DEPARTAMENTO DE EVALUACIÓN DE ESTUDIOS DE IMPACTO AMBIENTAL

Panamá, 12 de mayo de 2023  
**DEIA-DEEIA-AC-0087-1205-2023**

De acuerdo a lo establecido en el artículo 43 de Decreto Ejecutivo No. 123 de 14 agosto de 2009, modificado por el Decreto Ejecutivo No. 155 de agosto de 2011, le solicitamos primera información aclaratoria al Estudio de Impacto Ambiental (EsIA) Categoría I, titulado "**ESTUDIO, DISEÑOS, ANTEPROYECTO ARQUITECTÓNICO, DESARROLLO DE PLANOS, ESPECIFICACIONES TECNICAS, DEMOLICIÓN DE LA INSTALACIÓN DE SALUD EXISTENTE, CONSTRUCCIÓN DE LOS CENTROS DE SALUD DE DARIÉN, EMBERA WOUNAAN-LOTE 2 UNIÓN CHOCOE**", a desarrollarse en el corregimiento de Cirilo Guainora, distrito de Cémaco, Comarca Emberá Wounaan, que consiste en lo siguiente:

MEMORANDO – DIAM – 0665 – 2023

PROVINCIA DE COMARCA EMBERA WOUNÁAN,  
DISTRITO CÉMACO Y CORREGIMIENTO CIRILO GUYNORA  
ESTUDIO CAT.I, "ESTUDIO DISEÑO, ANTEPROYECTO ARQUITECTÓNICO, DESARROLLO DE  
PLANOS ESPECIFICACIONES TÉCNICAS, DEMOLICIÓN DE LA INSTALACIÓN DE SALUD  
EXISTENTE, CONSTRUCCIÓN DE LOS CENTROS DE SALUD DE DARIÉN, ".

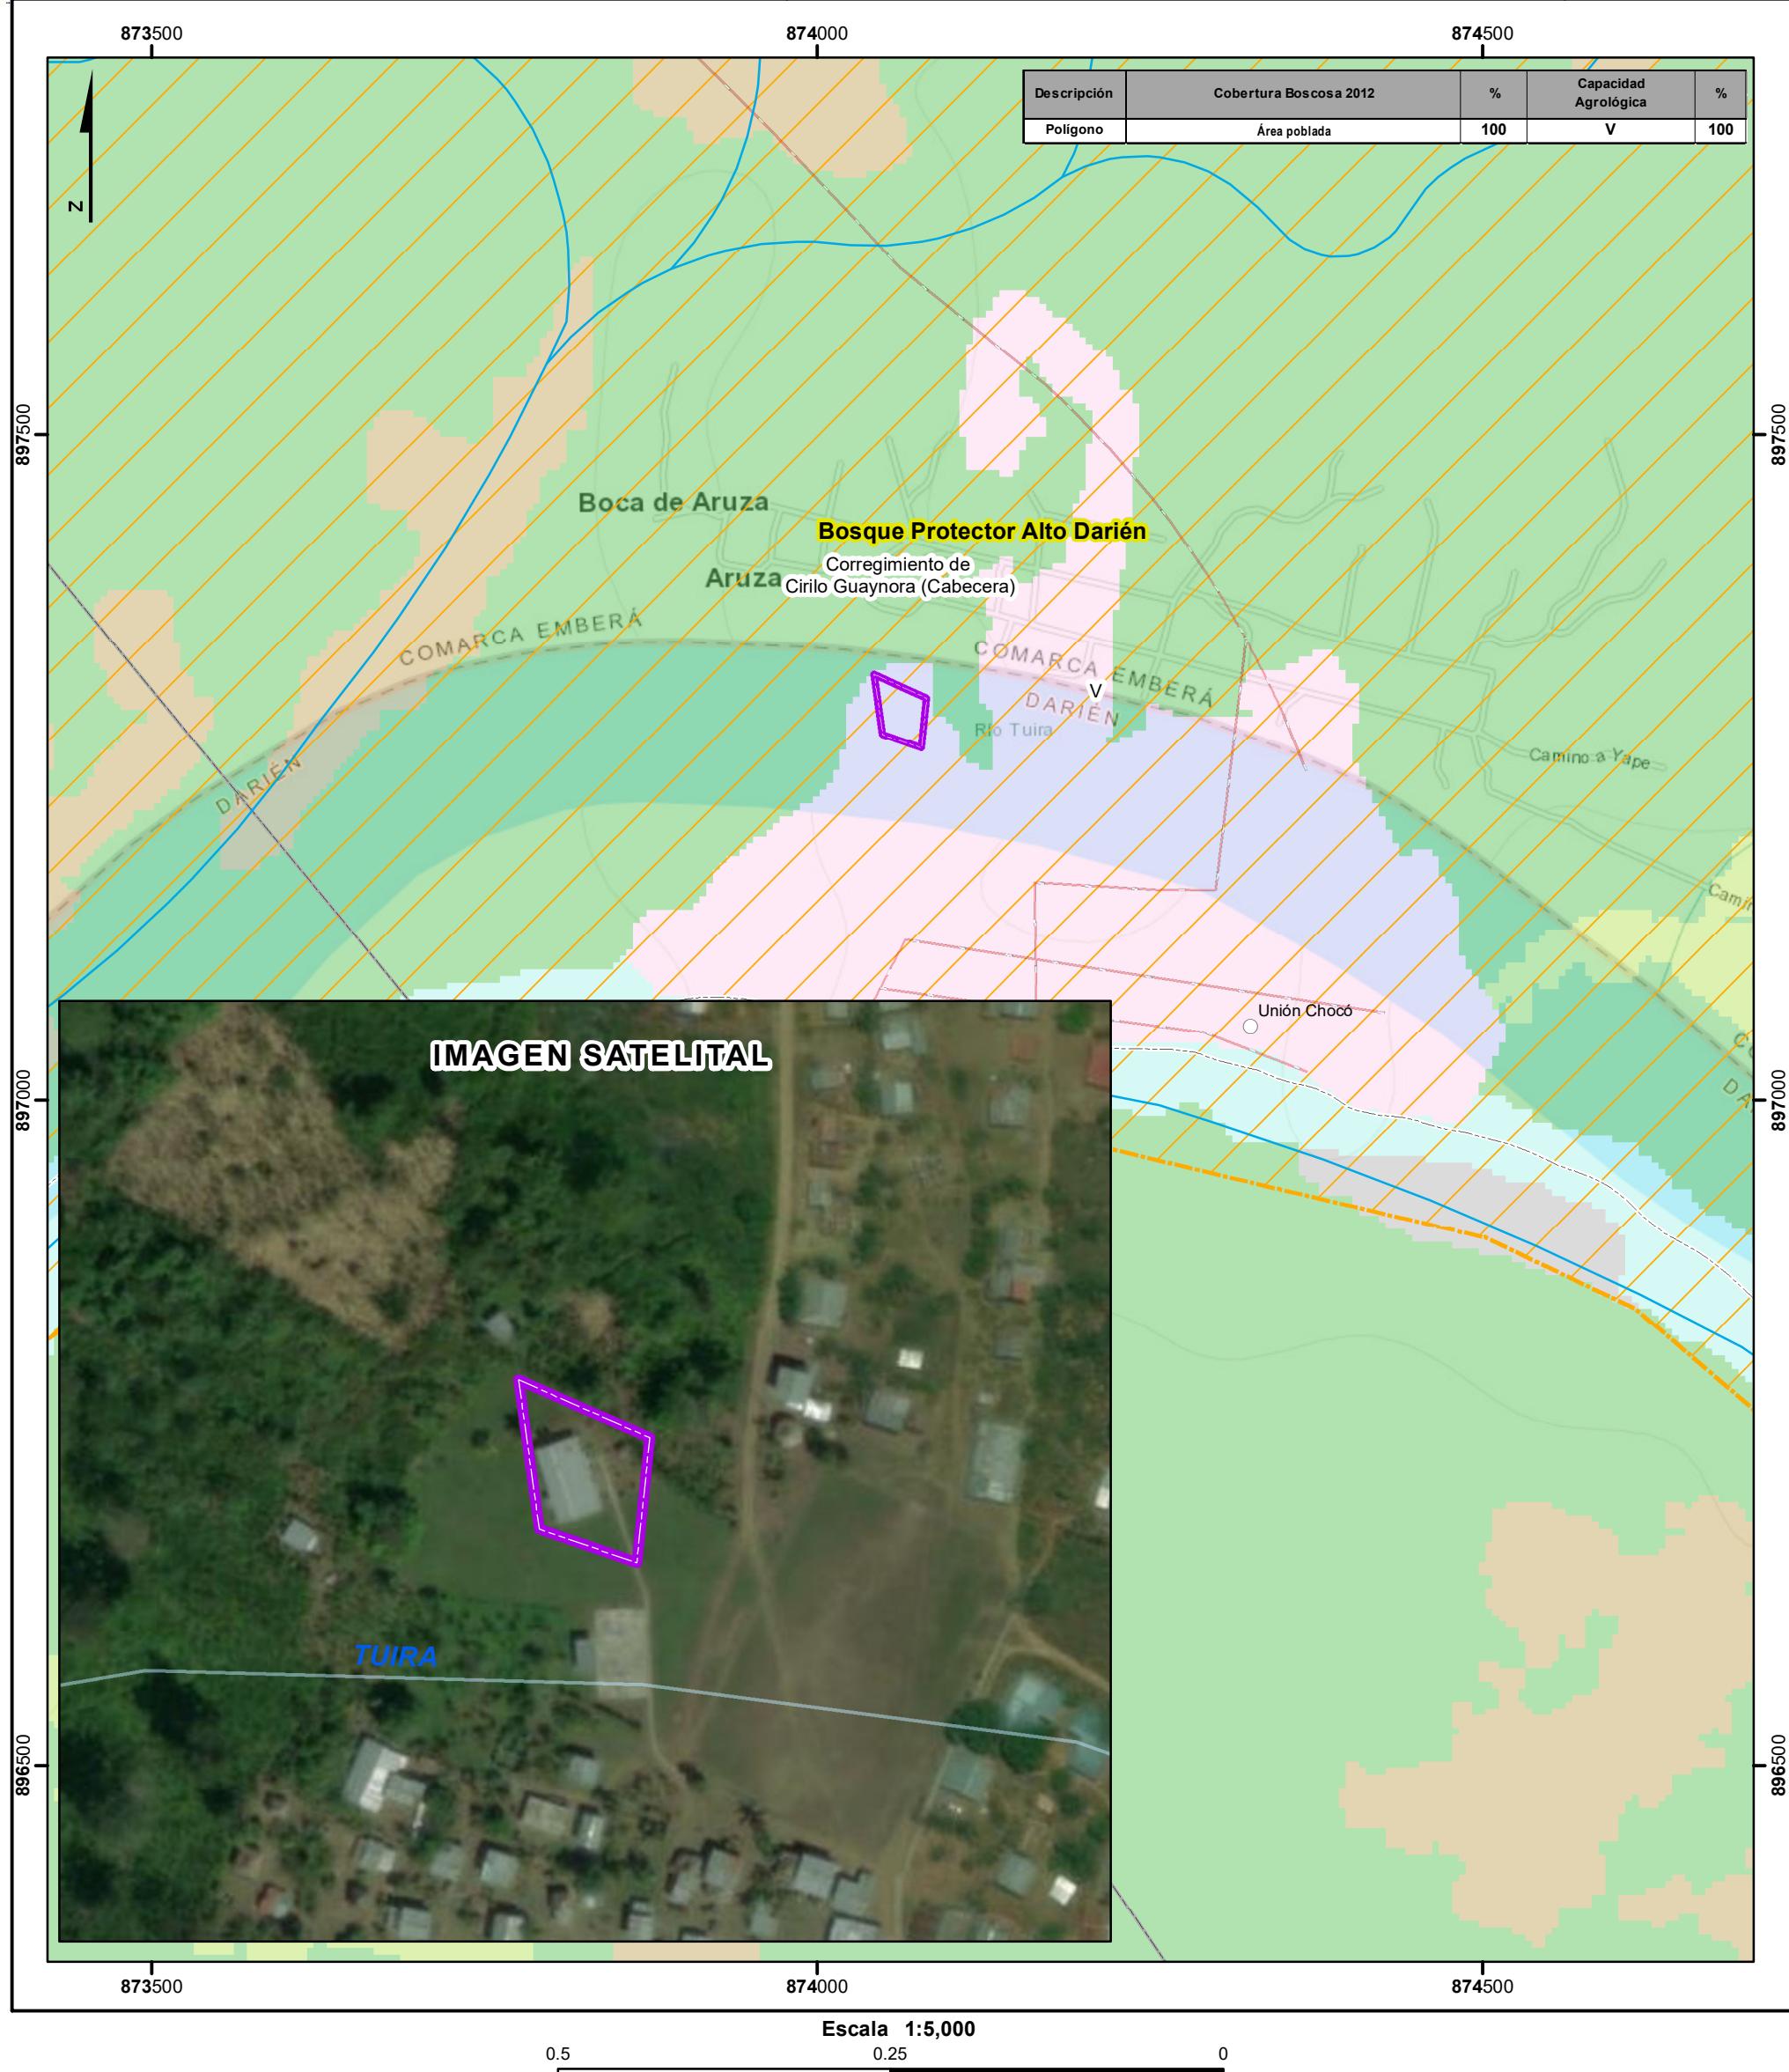
1. En la página 6, 8, 27 del EsIA se menciona que "...el área total del terreno de 4,977.96 m<sup>2</sup>...". Sin embargo, mediante verificación de las coordenadas presentadas por el promotor, la Dirección de Sistema de Información Ambiental (DIAM), a través del MEMORANDO-DIAM-0665-2023, informa que se generó un área total de 1397.23 m<sup>2</sup>, lo cual crea una incongruencia con la superficie del proyecto descrita en el EsIA, por lo que debe:

- a. Aclarar cuánto es el área total del proyecto.
  - b. Presentar nuevamente las coordenadas UTM de ubicación del proyecto.
2. En la página 10 del EsIA punto **3.2 Categorización**: Justificar la categoría del EsIA en función de los criterios de protección ambiental, se menciona que "...Luego del análisis minucioso de las actividades a realizarse llegamos a la conclusión de que el proyecto no genera impactos negativos significativos adversos al medio ambiente, por lo que se clasifica dentro de la Categoría I." Sin embargo, no se presenta en el EsIA análisis de la identificación de cada criterio de protección ambiental y mucho menos sus factores. Por lo que se solicita:

5. En la página 39 del EsIA punto **6.6 Hidrología** se menciona “*El río chucunake es la fuente hídrica con más importancia dentro del área de influencia del proyecto, se encuentra muy relacionado al estilo de vida de los lugareños, es utilizado como vía de transporte, para entretenimiento y abastecimiento de agua para el acueducto que alimenta la comunidad*”. Sin embargo, en la página 32 del EsIA subpunto Vías de acceso, se menciona “*En la imagen se aprecia el puerto de Yavisa, se navegan 46 kilómetros aguas abajo entrando al cauce del río Tuira, hasta llegar a la comunidad de Unión Chocoe*”. Adicional, mediante verificación de las coordenadas presentadas por el promotor, la Dirección de Sistema de Información Ambiental (DIAM), a través del MEMORANDO-DIAM-0665-2023, informa que el proyecto se ubica en la cuenca 156 Río Tuira y el mismo se encuentra cercano a dicho río. Por lo que se solicita:
